## [改善箇所説明図] ②

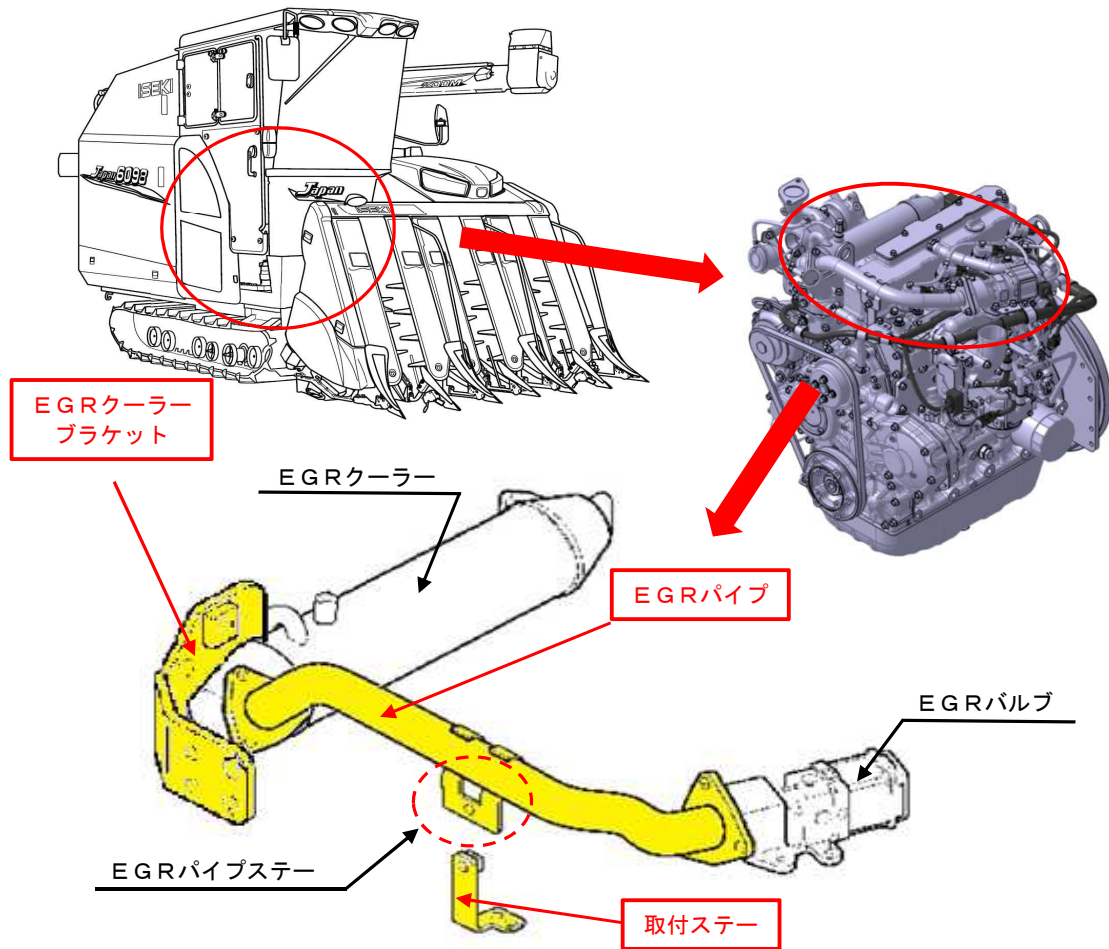
刈取脱穀作業車の原動機において、EGRパイプの取付けが不適切なため、EGRパイプステーに負荷が掛かり、エンジンの振動により当該ステーに亀裂が生じることがある。そのため、そのままの状態で使用を続けると、EGRクーラーブラケットが破損し、最悪の場合、フランジ部に亀裂が入り排気ガスが漏れるおそれがある。

全車両、取付ステーを対策品に交換するとともに、EGRパイプおよびEGRクーラーブラケットを新品に交換する。

エンジン前方のスロットルバルブに緑色の識別シールを貼り付ける。
